CIRCULAR N° 1

**INVITACIÓN N° 5000004833
“PROVISIÓN DE EQUIPOS PARA MANGA DE CARGUÍO EN TERMINAL ARICA”**

ITEM 3: JUNTA DE EXPANSIÓN CON CAMISA INTERIOR (Junta metálica)

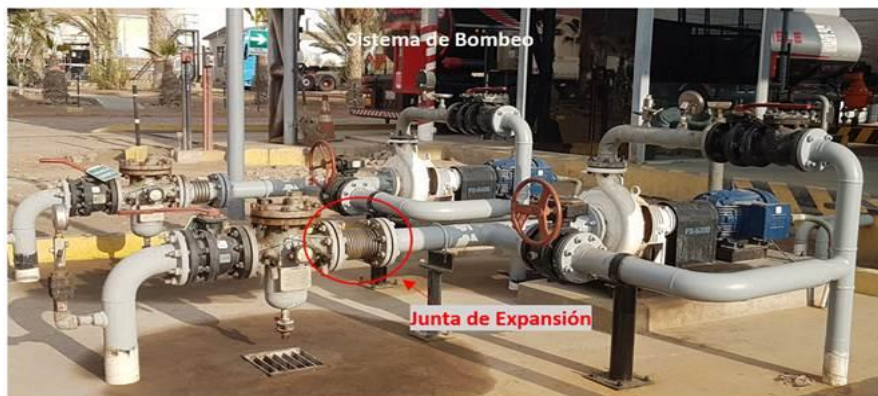
1. Cuáles son las condiciones de operación reales: P, T. Fluido
2. La junta, ¿es una reposición o un montaje nuevo?
3. No se especifica el rating de las bridas.
4. ¿La aplicación es para amortiguar vibración o compensar dilatación, puede esquematizar el sitio de instalación o ubicación, conecta a un equipo o sobre una línea recta?

1. El fluido de trabajo dependerá del sistema donde será instalada la junta, pudiendo ser: diésel, gasolina y petróleo crudo.
Presión de operación máx.: 50 psig.
Temperatura promedio del fluido: 69 °F
2. Se requiere para montaje nuevo, debiendo cumplir las características establecidas en hoja de datos.
3. Bridas RF, Clase 150.
4. Amortiguar vibración, se instalará en línea de succión de bomba centrífuga. A continuación, imagen donde se identifica la junta requerida en un sistema similar donde se instalará
